東北電原運第14号

東北電力株式会社

女川原子力発電所原子炉施設保安規定変更認可申請書の補正について

女川原子力発電所原子炉施設保安規定変更比較表

(24) [ドライウェル酸素・水素濃度と可燃性ガス濃度制御系再循環流量関係図：下図のとおり](#)

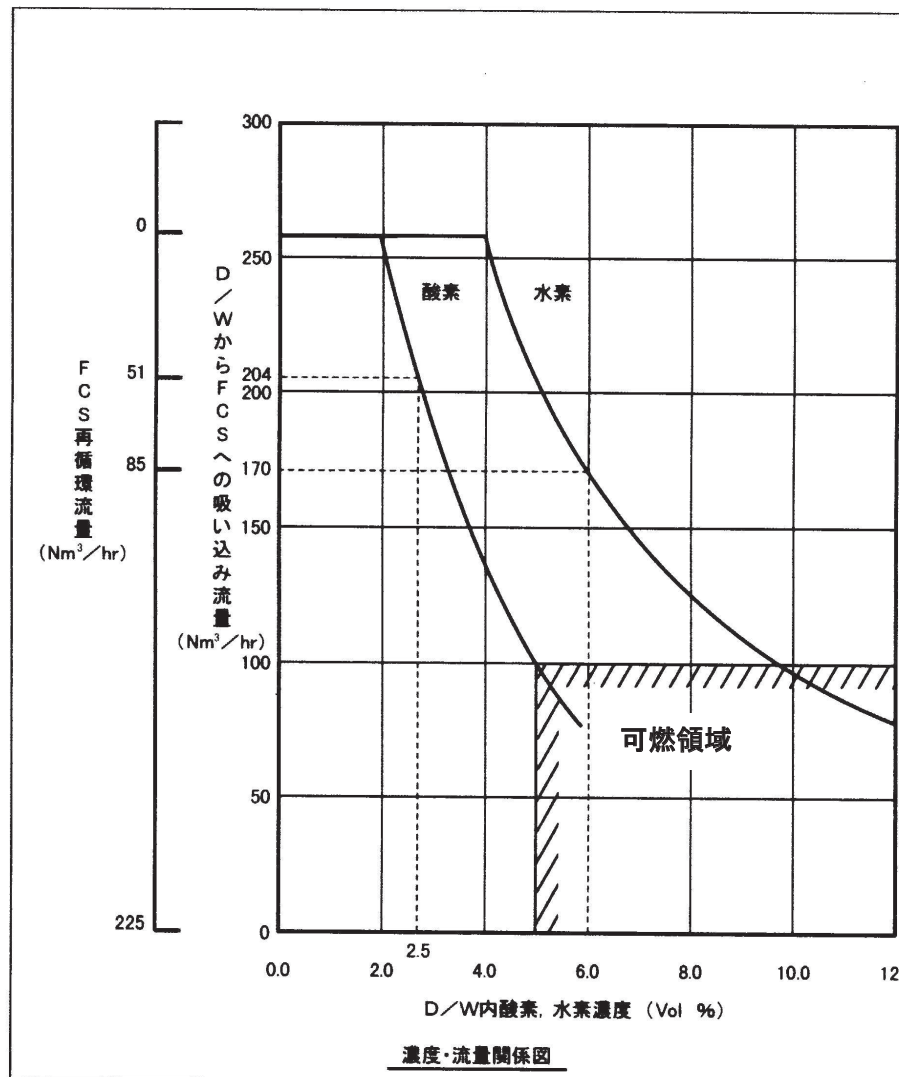
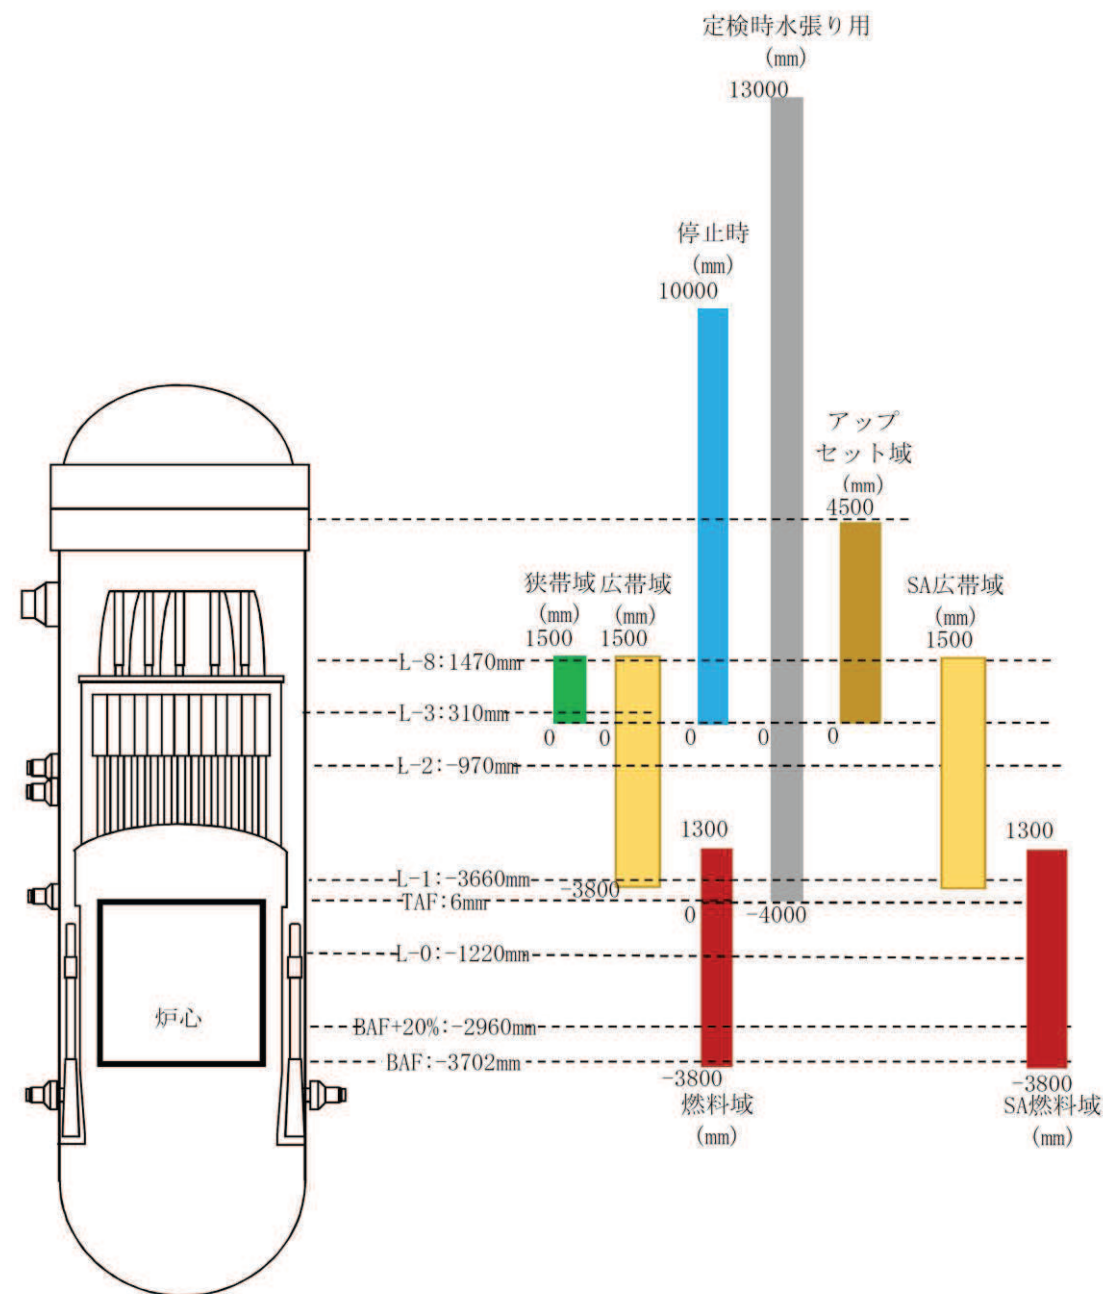
原子力規制委員会設置法の一部施行に伴う変更（新規基準の施行に伴う変更）
